# STM

D-1002

Centrair  
Pegase

## Kontroll av luftbromsreglage

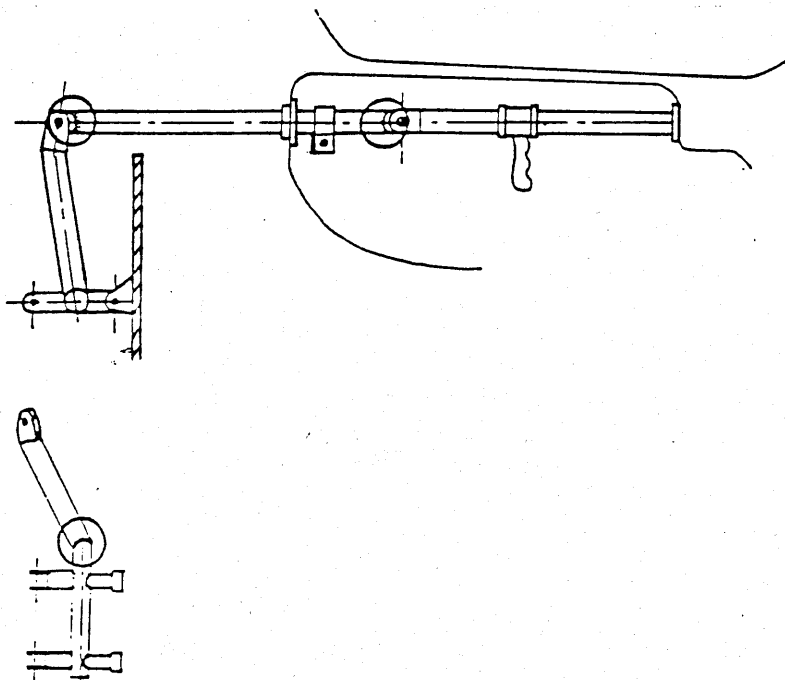
1. Berörda typer: Pegase, alla S/N.
2. Tidsfrist: Vid varje årstillsyn.
3. Orsak: Sprickbildning i luftbromssystemet har uppmärksamats. Kontroll av primär- och sekundärstyrssystem ingår i årstillsynsschemat i Maintenance Manual, men påpekas extra genom detta STM.
4. Åtgärder: Kontrollera efter rengöring luftbromssystemet i kroppen med avseende på sprickbildning. Visuell kontroll, eventuellt med hjälp av spegel och lampa, är tillräcklig. Särskild uppmärksamhet ägnas de i nedanstående figur markerade områdena.  
Om sprickor upptäcks, kontakta KSAK för ytterligare instruktioner.
